Ministero della Transizione Ecologica

Commissione Tecnica PNRR-PNIEC

Parere n. 2 del 29/04/2022

Progetto	<p><i>Istruttoria</i> <i>Valutazione Impatto Ambientale</i></p> <p>Direttrice ferroviaria Messina-Catania-Palermo Nuovo collegamento Palermo-Catania Tratta Caltanissetta Xirbi-Nuova Enna Lotto 4A</p> <p>Progetto definitivo</p> <p><i>ID_VIP: 7647</i></p>
Proponente	RFI S.p.A. - Direzione Investimenti Area Sud

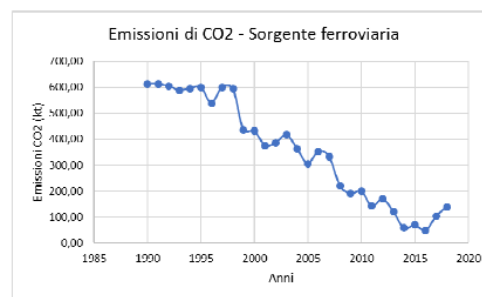
Verificati i dati riportati dal proponente, la Commissione ritiene che per la fase di cantiere dovranno essere eseguiti dei rilievi del traffico sulla viabilità interessata dall'intervento e dovrà essere fornita la quota di contributo dei flussi dei mezzi di cantiere sulla rete interferita, per valutare gli effetti di impatto atmosferico (vedere Condizione n. 7).

CONDIZIONE n. 7	
Macrofase	ANTE OPERAM - CORSO D'OPERA
Fase	Progettazione esecutiva
Ambito di applicazione	Monitoraggio ambientale
Oggetto della prescrizione	<p>Il Progetto di Monitoraggio Ambientale deve essere modificato in modo da integrare le seguenti prescrizioni.</p> <p>Biodiversità:</p> <ul style="list-style-type: none"> • In relazione alla Fauna mobile terrestre – mammiferi grandi e piccoli: per ogni punto di campionamento, effettuare più rilevamenti in diversi periodi dell'anno, almeno uno per stagione • In relazione alla Fauna mobile terrestre – anfibi e rettili: eseguire il monitoraggio tre volte (tre sessioni di campionamento), durante la stagione riproduttiva, e due volte (ulteriori due sessioni di campionamento), durante la stagione post-riproduttiva. • In relazione al monitoraggio delle specie vegetali messe a dimora, utilizzare una scala qualitativa a 3 livelli: "condizioni buone", "condizioni precarie", "condizioni pessime". <p>Paesaggio:</p> <ul style="list-style-type: none"> • Il PMA deve includere anche la componente Paesaggio. Dovranno essere monitorate <ul style="list-style-type: none"> - le aree a maggiore vulnerabilità dal punto di vista naturalistico, antropico, culturale, storico-architettonico ed archeologico - le aree di lavorazione, per la verifica della corretta adozione delle misure di mitigazione - le aree oggetto di ripristino ambientale.
